改善箇所説明図

改善対策の内容

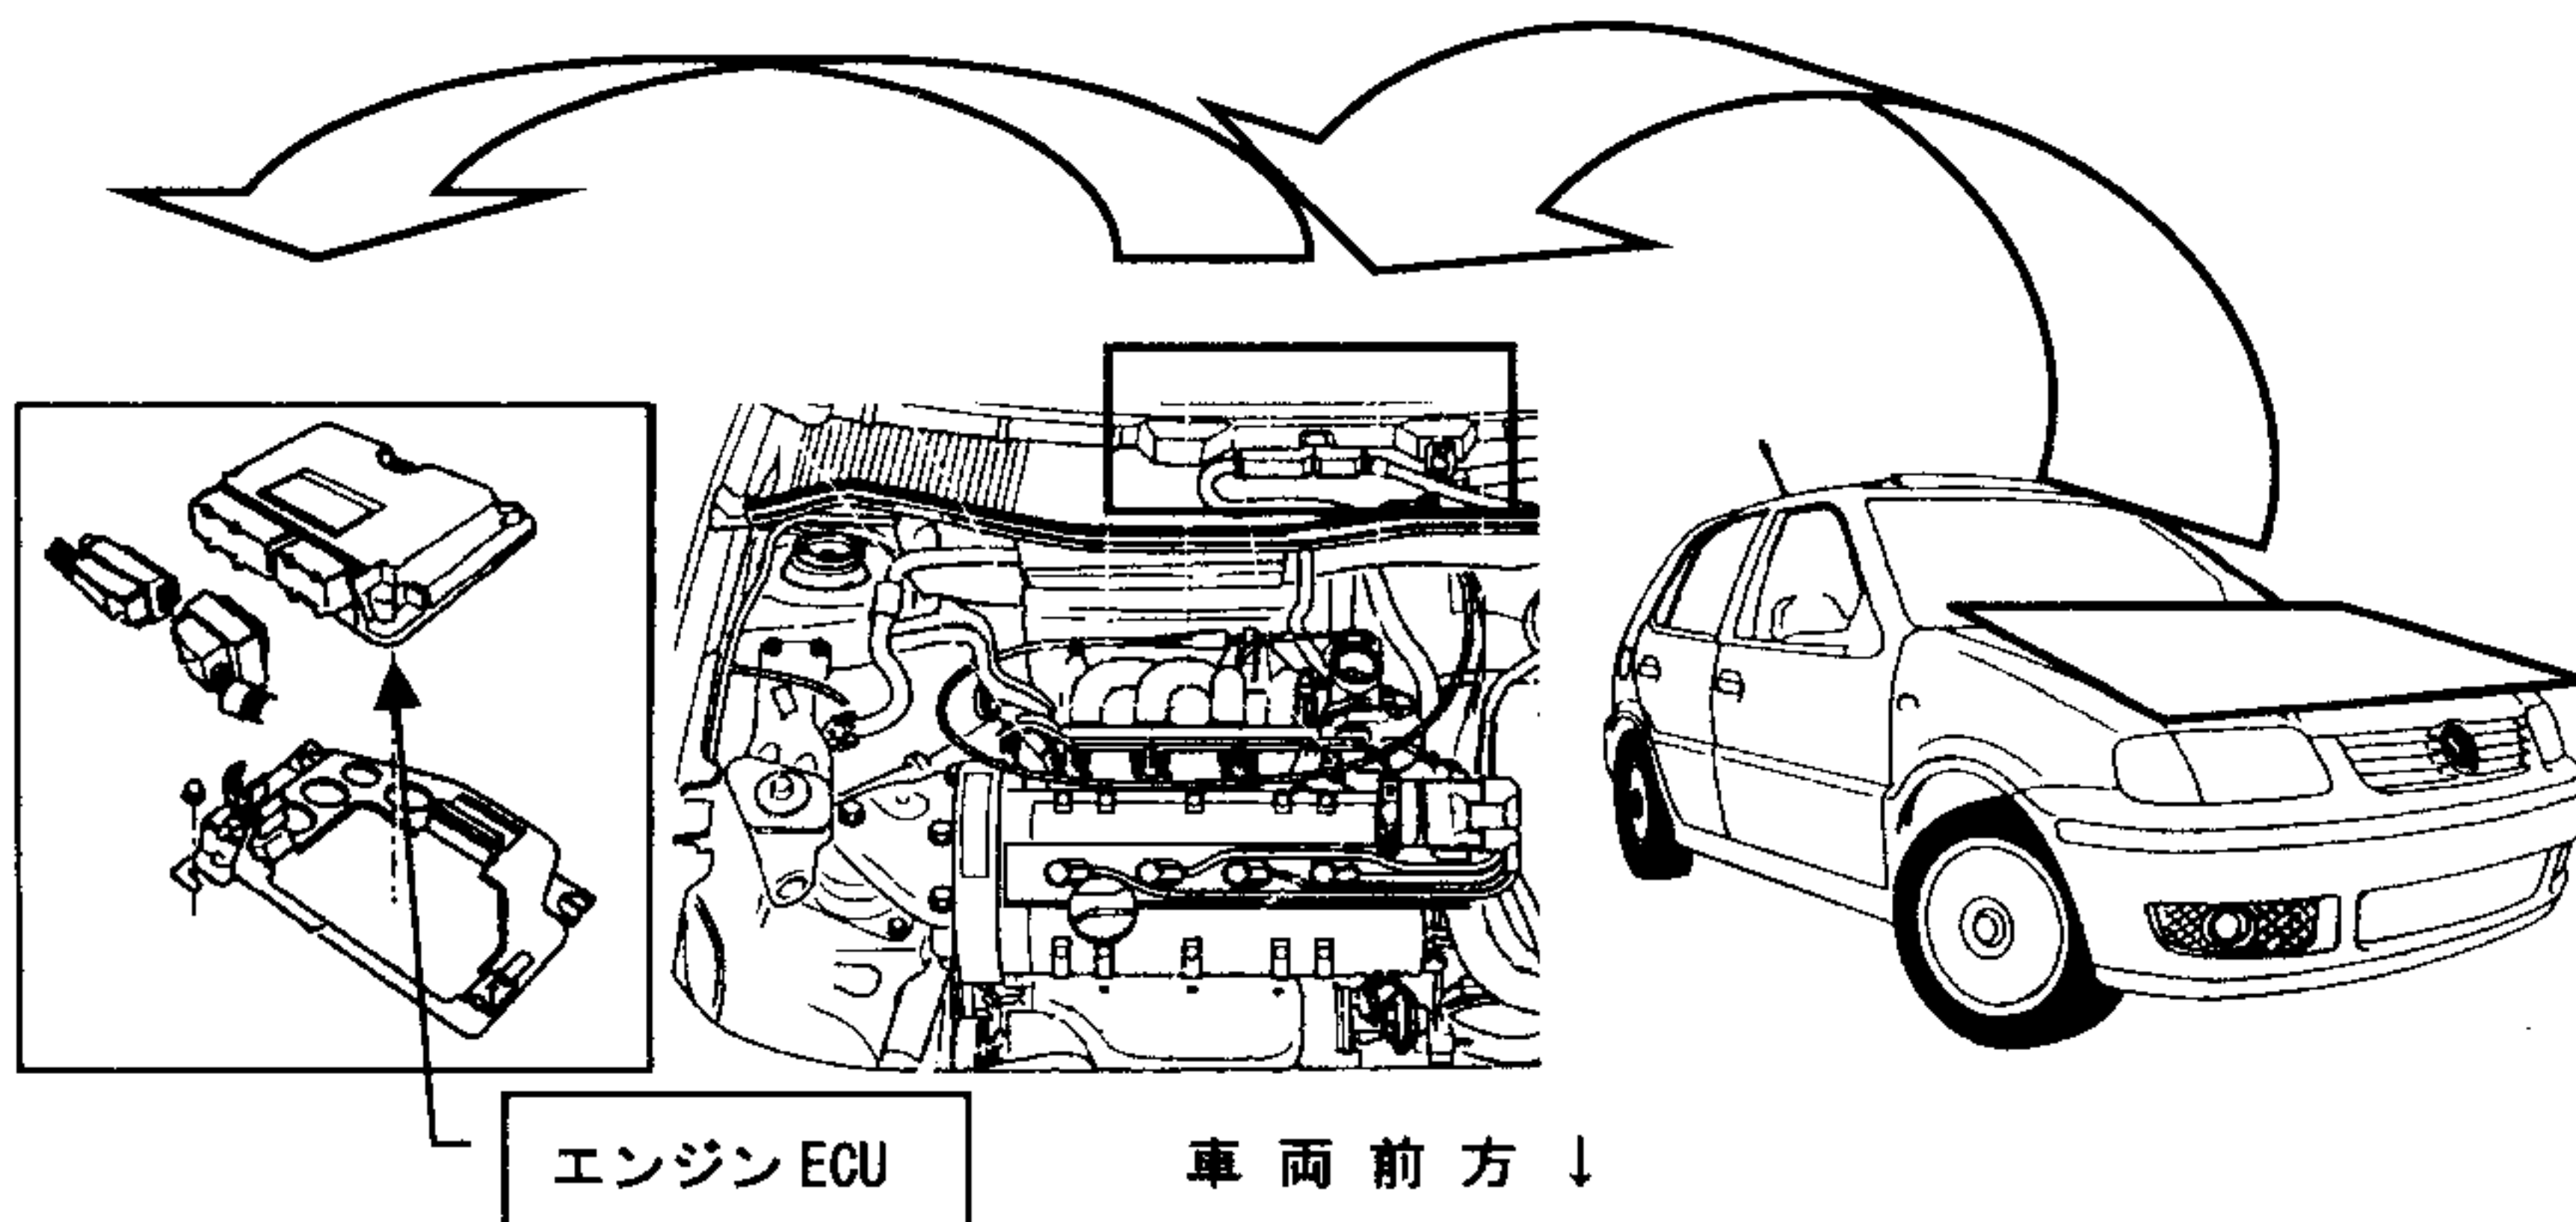
不具合発生箇所

- 1) 制動装置のブレーキ倍力機構において、冷間始動時の原動機回転を制御するコンピュータ（ECU）プログラムが不適切であり、始動直後には当該機構に十分な負圧が発生しないのでブレーキのアシスト力が不足するため、ブレーキペダルを踏んだ場合、制動力が不足するおそれがある。
- 2) 原動機において、原動機回転を制御するECUプログラムが不適切であり、低速走行時に大きくステアリングを操作するなど原動機に高負荷がかかると、最悪の場合、原動機が停止するおそれがある。

- 1) 全車両、原動機ECUを対策品と交換する。
- 2) 全車両、原動機ECUを対策品と交換する。

バージョン No 打刻位置

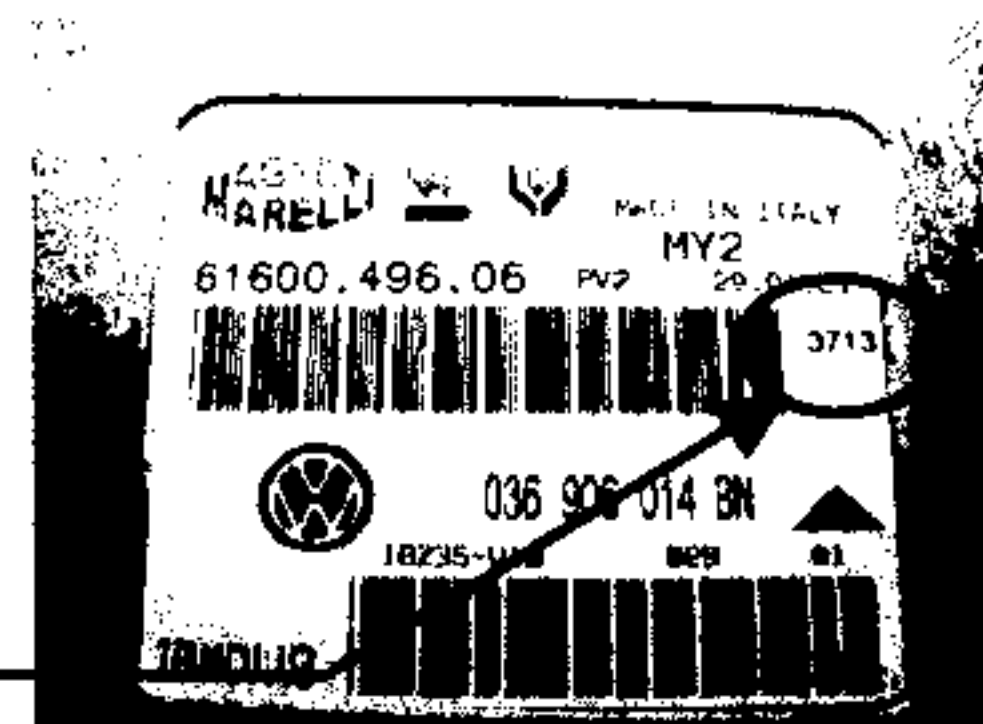
エンジンECUの識別

エンジンECUに打刻されたバージョン No 打刻
不具合品	3 1 5 0
対策品(交換不要)	3 7 1 3
